**SITUACIÓN DEL CENTRO DE RECUPERACIÓN DE INERTES (CRI-9) DE
LAS MARISMAS DE MENDAÑA. PROPUESTA DE ACTUACIÓN**

14 de Enero de 2008

Figura 3

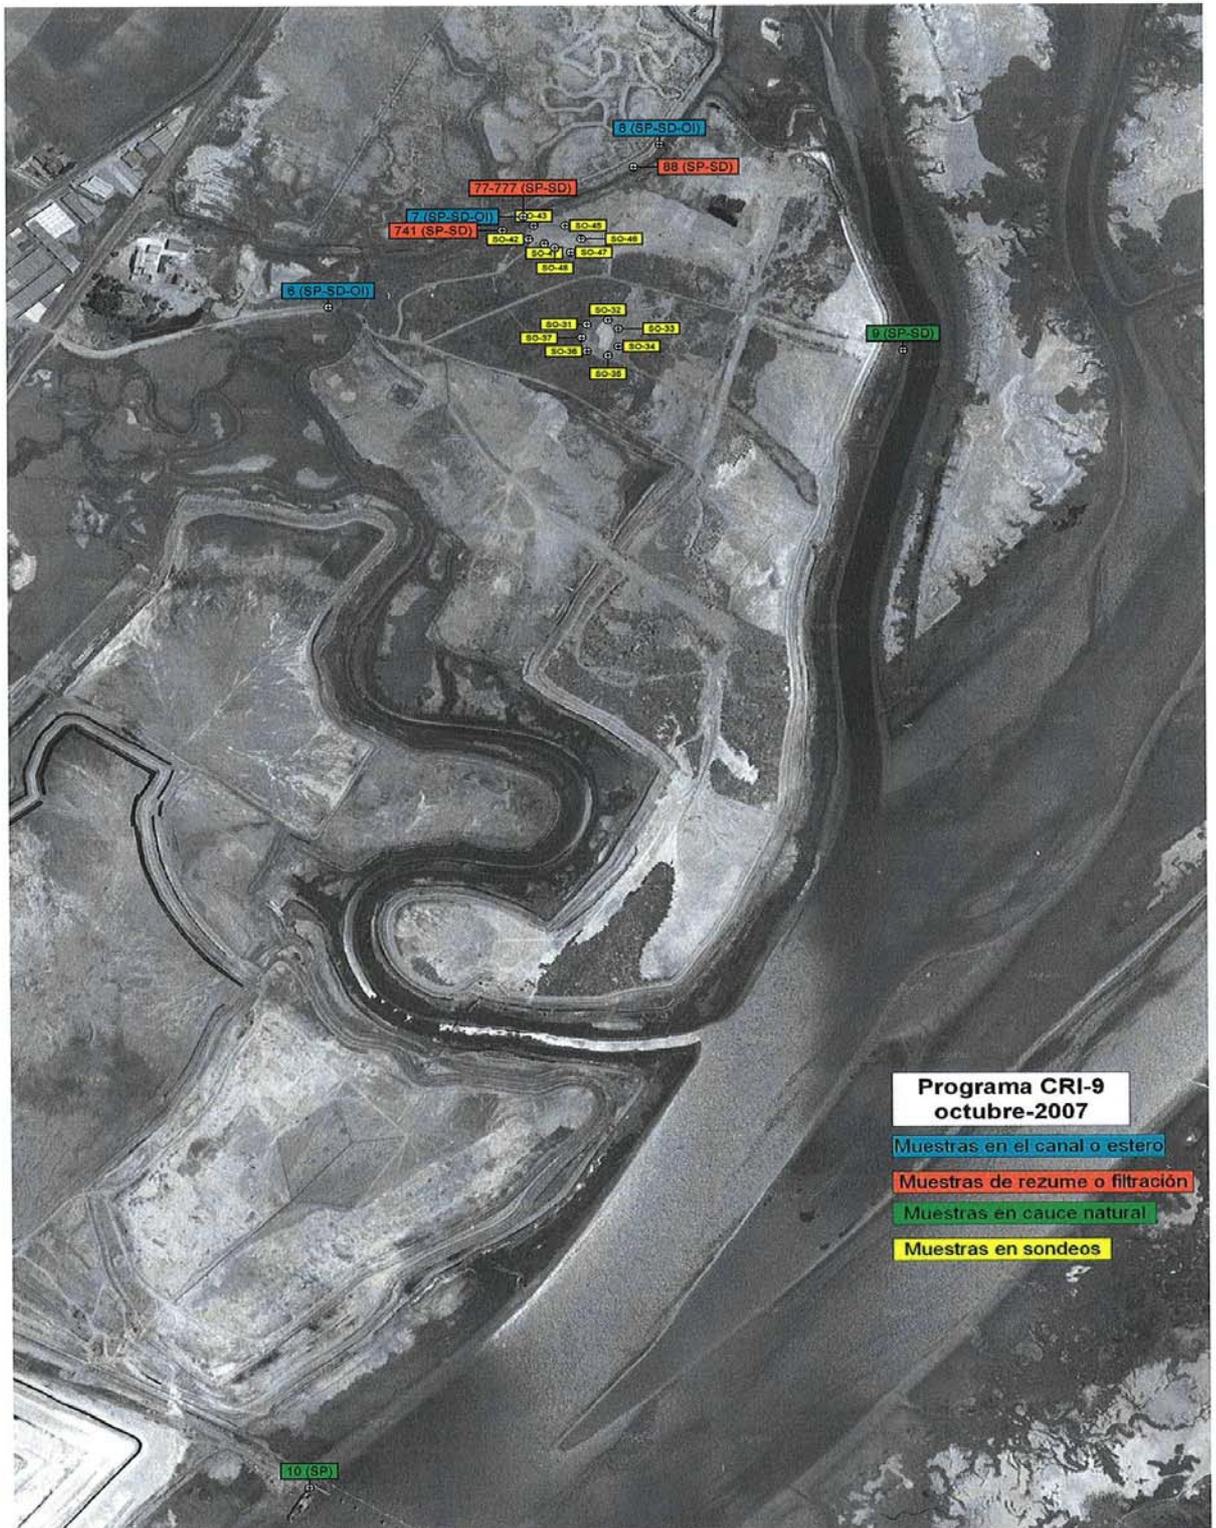
En la fecha de realización de este informe, se acaban de recibir en el CSN tanto los valores que faltaban del año 2003, como los resultados de las muestras correspondientes al tercer trimestre del año 2007 y de todas las muestras adicionales recogidas durante la inspección. En el Anexo 2 se presenta un resumen de todos los resultados obtenidos en el programa de vigilancia junto a un análisis de estos. En la Fig. 3 se presenta la ubicación de los puntos de muestreo.

AGUA SUPERFICIAL – Cs-137
 CENTRO DE RECUPERACIÓN DE INERTES (CRI-9)
 MARISMAS DE MENDAÑA (Huelva)
Programa vigilancia contaminación procedente de Acerinox
Fase de Implantación (2002-2003 frecuencia mensual)
y seguimiento (2004-2007 frecuencia trimestral)

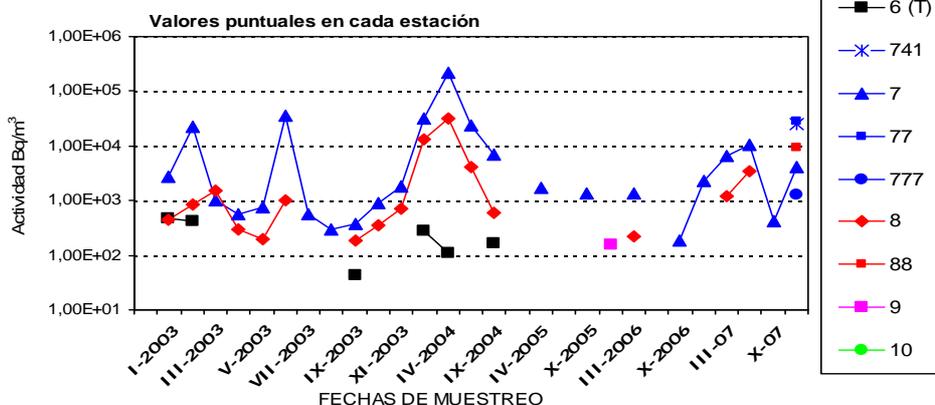
En las muestras de agua superficial recogidas en el canal de recogida de agua de filtración o estero se detecta Cs-137 en concentraciones variables, sobre todo elevadas en el punto 7, el más próximo al frente de inertizado 4, algo menores y no en todos los muestreos en el punto 8, y sólo de forma esporádica y con valores mucho menores en el punto 6 situados aguas arriba. La detección en este punto 6 puede explicarse por efectos mareales, coincidiendo generalmente la obtención de los valores de concentración más altos en el punto 7 con la detección de presencia de Cs-137 en el punto 6 (con excepción del valor obtenido en agosto de 2003).

Para poder comparar los valores de concentración de actividad de Cs-137 obtenidos en muestras de agua superficial del programa del CRI sería necesario seleccionar un nuevo punto testigo situado en la Rivera de Nicoba o en el río Tinto, aguas arriba y a una distancia suficientemente alejada de la aportación del estero de CRI-9, obteniendo así valores de referencia no influidos por dicha aportación.

En las muestras recogidas en zonas naturales del río que se recogen desde abril de 2004, en el punto 9 en la Rivera de Nicoba y en el punto 10 en el río Tinto, ya no se detecta la presencia de contaminación de Cs-137, excepto en una muestra de octubre de 2005 del punto 9 cuyo valor es del mismo que el valor del LID.

En las muestras adicionales recogidas en octubre de 2007 se detectan valores más elevados de Cs-137 en las muestras de los regueros de filtración (741, 77, 777 y 88), superiores incluso a las obtenidas en el estero en el punto 7, lo que demuestra que se está produciendo aportación de la contaminación de Cs-137 desde los frentes de inertizado hasta el estero.

SEDIMENTOS – Cs-137
 CENTRO DE RECUPERACIÓN DE INERTES (CRI-9)
 MARISMAS DE MENDAÑA (Huelva)
Programa vigilancia contaminación procedente de Acerinox
Fase de seguimiento (2004-2007 frecuencia trimestral)

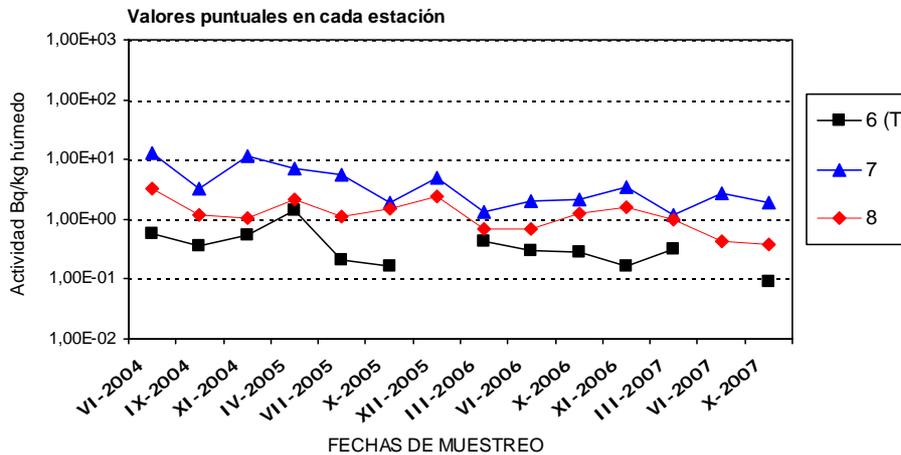
En todas las muestras de sedimentos recogidas en el programa se detecta la presencia de Cs-137, aunque los valores obtenidos en las dos estaciones más alejadas de los frentes de inertizado, 6 y 9, son comparables a los que se obtienen en otros programas de vigilancia y se atribuyen al fallout. Como se ha señalado para muestras de agua superficial, sería interesante seleccionar un nuevo punto testigo situado, aguas arriba y a una distancia suficientemente alejada de la aportación del estero de CRI-9, recogiendo también muestra de sedimentos para poder obtener valores de referencia no influidos por dicha aportación.

En las muestras recogidas en octubre de 2007, se vuelven a obtener valores más elevados en las zonas de rezume desde los frentes de inertizado (741, 77) que en el propio estero (7), lo que vuelve a indicar que se están produciendo aportación de la contaminación de Cs-137 desde los frentes de inertizado hasta el estero.

Además, el valor más elevado detectado hasta la fecha se obtiene en la muestra del nuevo punto 88, en zona de rezume de escorrentía pero más alejada de los frentes de inertizado por lo que no eran esperables valores elevados, siendo necesario investigar su origen.
